大間原子力発電所審査資料	
資料番号	OM1-CA130-R02
提出年月日	2020年11月16日

大間原子力発電所
地下構造の評価について
(コメント回答 その2)
(補足説明資料)

2020年11月16日
電源開発株式会社

・本資料では、地下構造の評価に係る下表の指摘事項について回答する。

浅部構造の影響確認(プラント東西方向Y-Y' 断面位置, T.P.-7.5m, 入射角 0° 南北方向に振動)

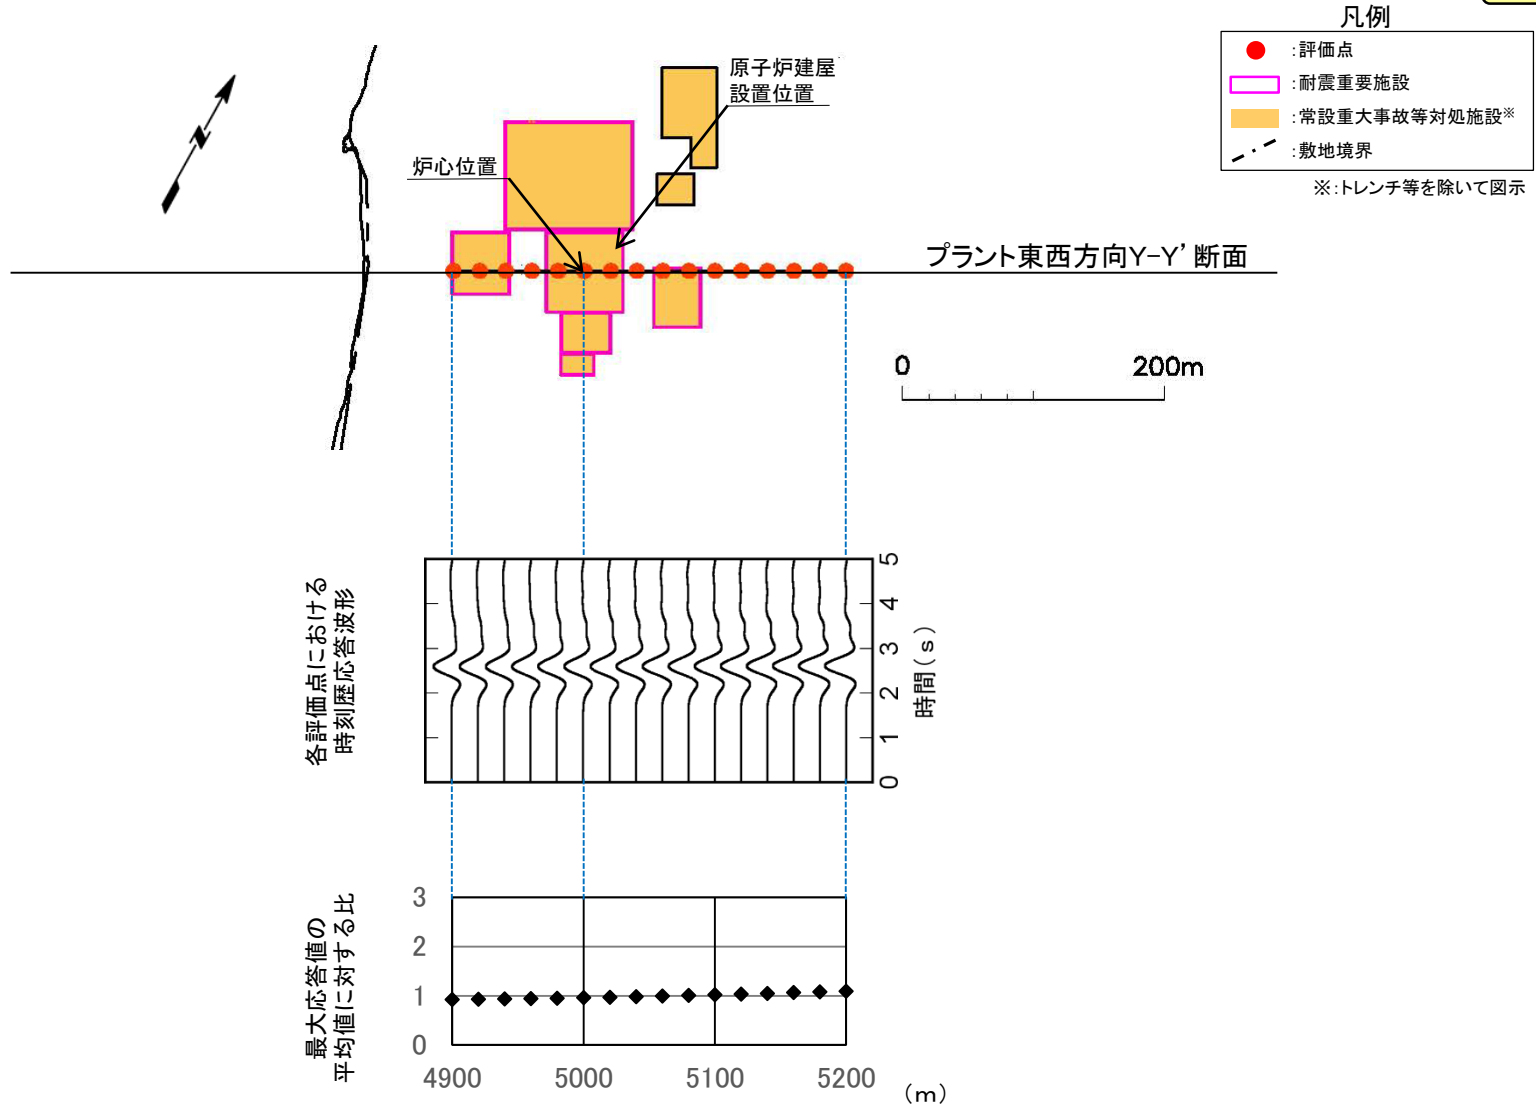
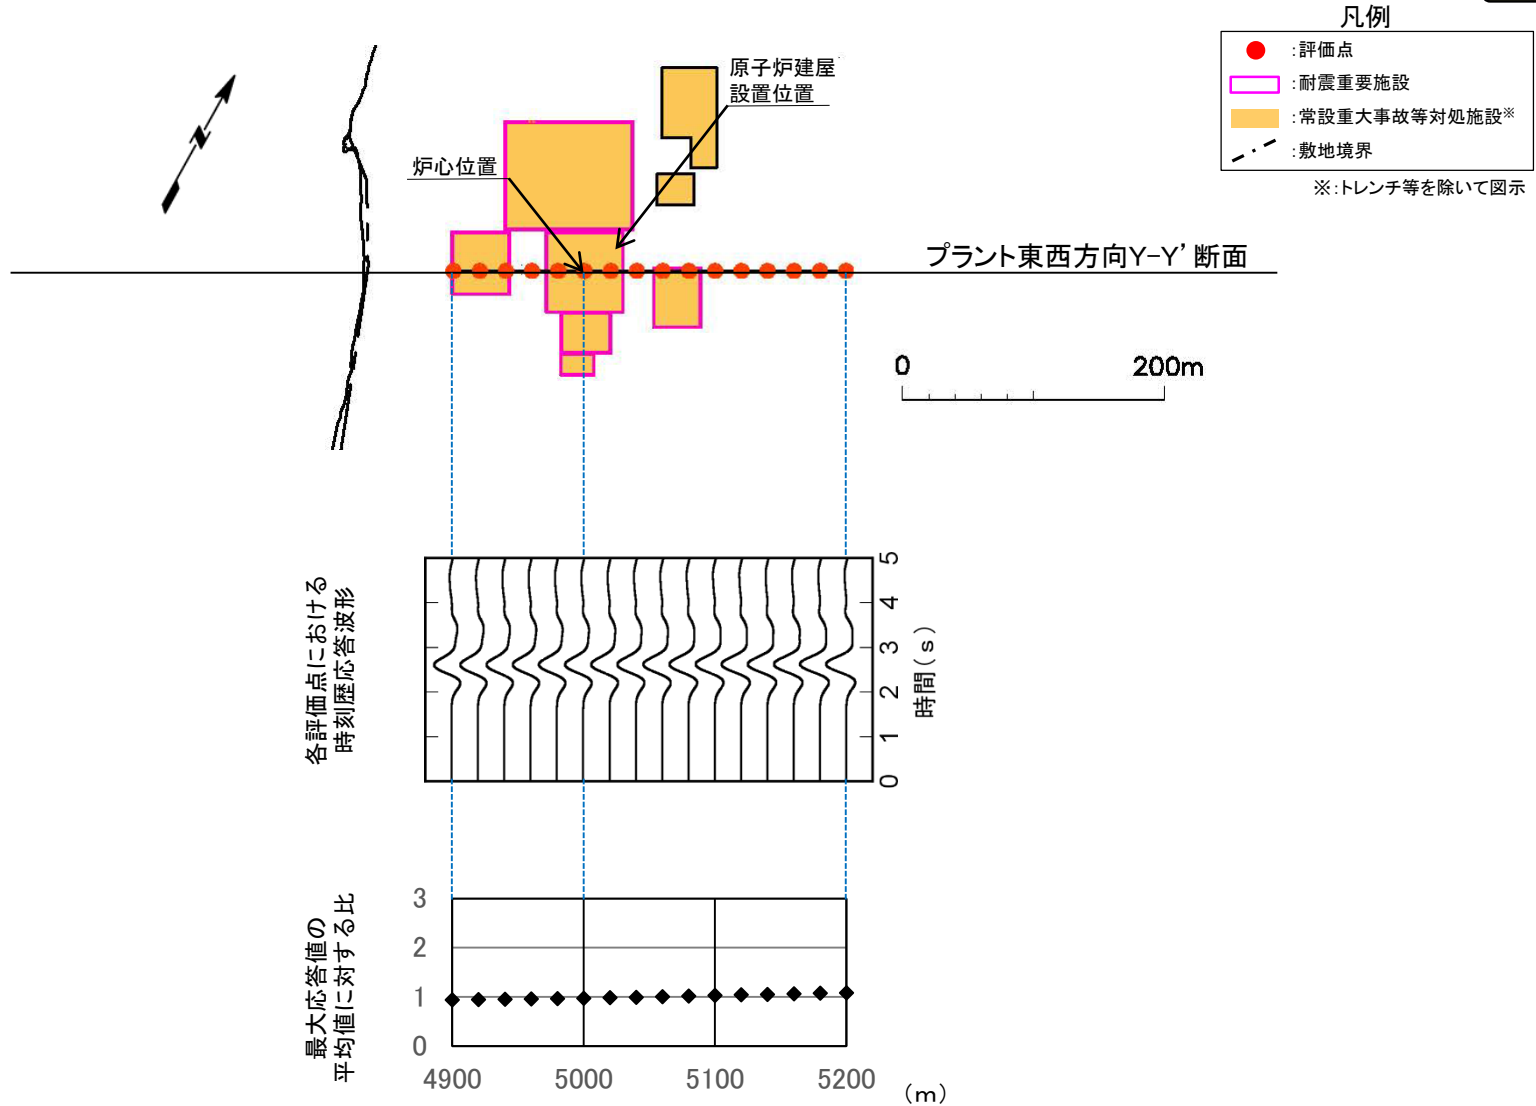
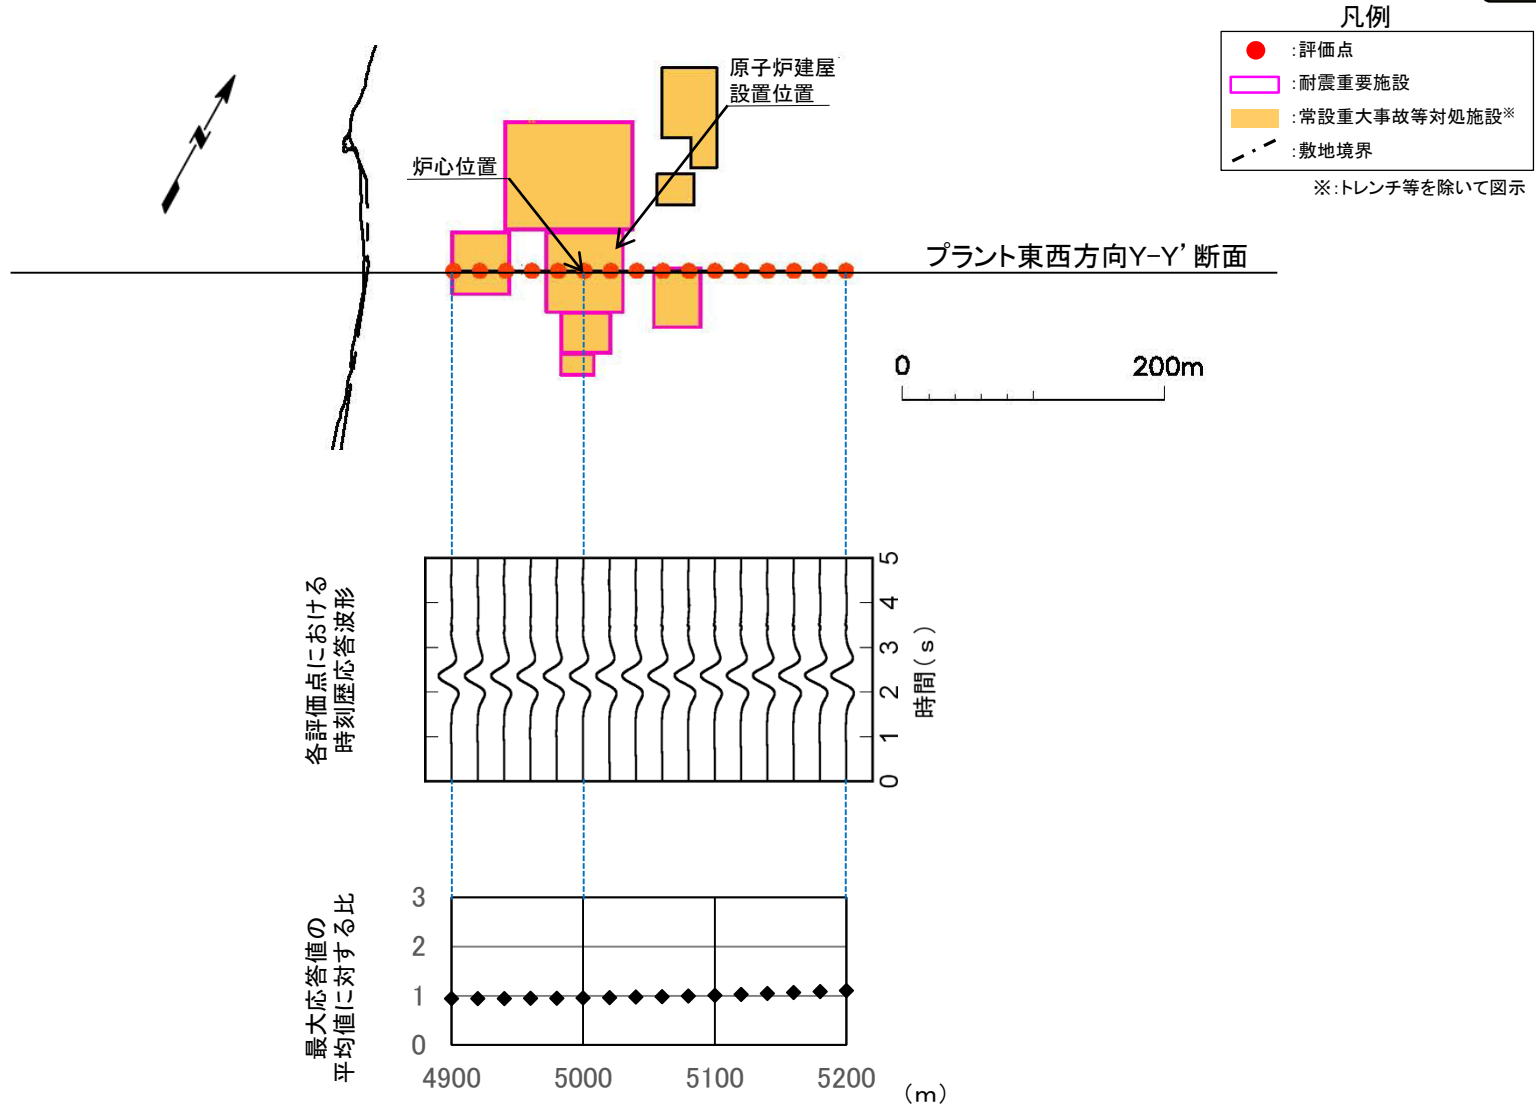
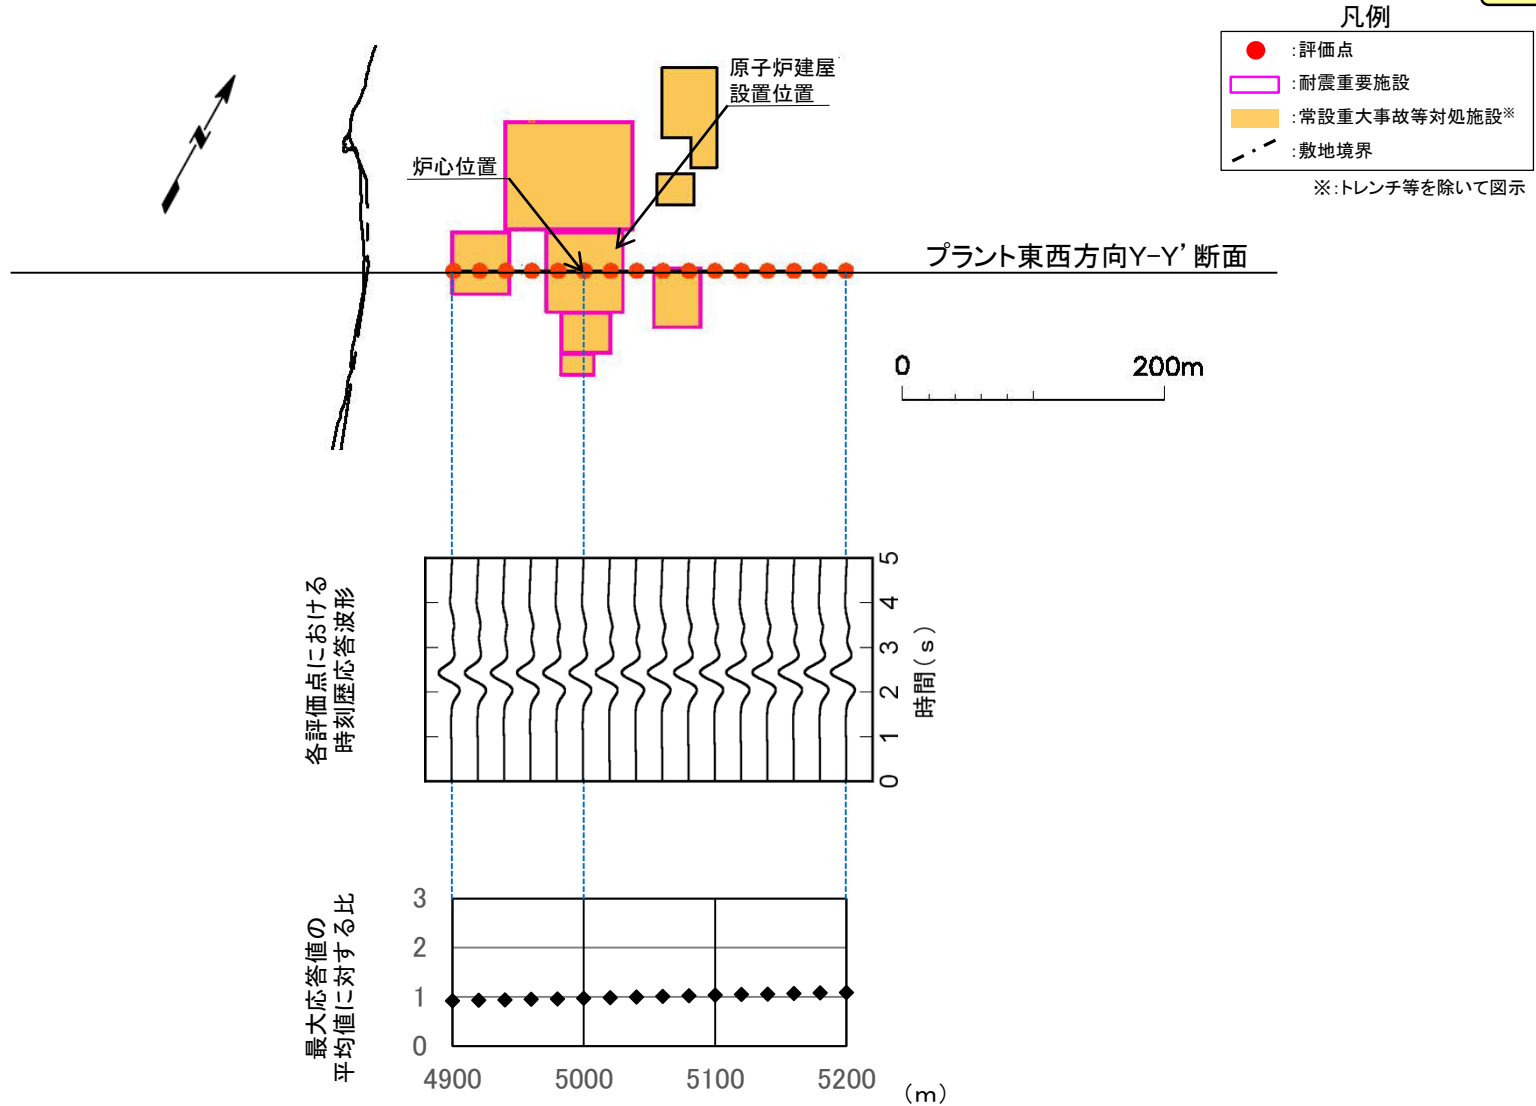
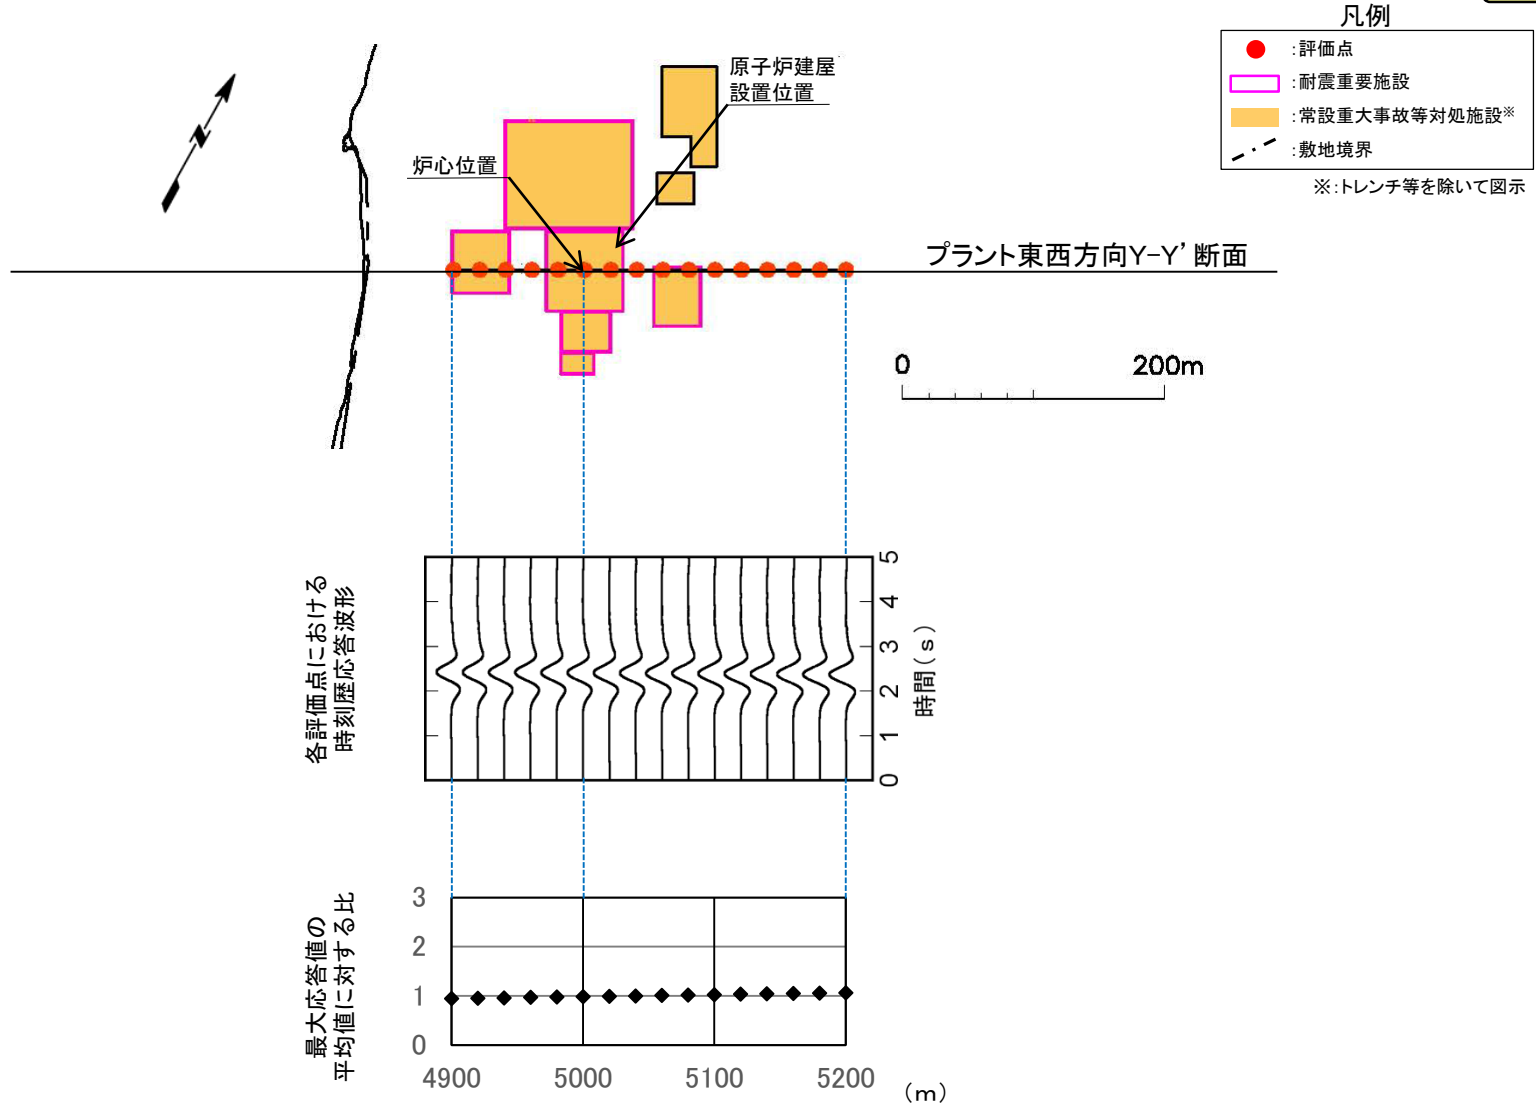
コメントNo.S3-11
